E' finalmente disponibile la nuova spugna per la membrana dei VIRUS. + Durata + Performance !

Aggiornamento Membrane 05/11 per:

VIRUS 31 / VIRUS 09 / VIRUS 09 EVO

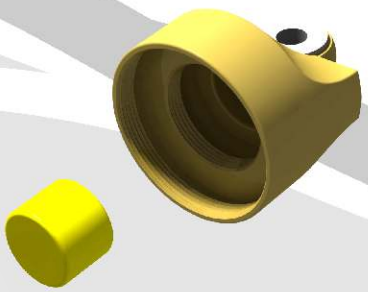
1. Inserire la spugna gialla nella sede in fondo al tappo

2. Installare ora la membrana:
   Rossa per i VIRUS 09 EVO
   Nera per i VIRUS 09 e VIRUS 31, assicurandosi di averla incassata bene nell' apposita sede.

La nuova spugna gialla, che ha uno spessore di 8mm, presenta un notevole Rebound ed un ottimo comportamento nei salti.
La spugna si può tagliare fino ad un minimo di 5mm di spessore per poter regolare a proprio piacimento il Rebound.

N.B. La nuova spugna, oltre ad incrementare le già note prestazioni dei Virus, permette di incrementare notevolmente la durata della membrana. La spugna da nuova risulta molto spessa ed alla prima installazione sembra impedire il posizionamento corretto della membrana, ma già dopo i primi minuti di utilizzo prenderà autonomamente la forma definitiva senza più interferire.
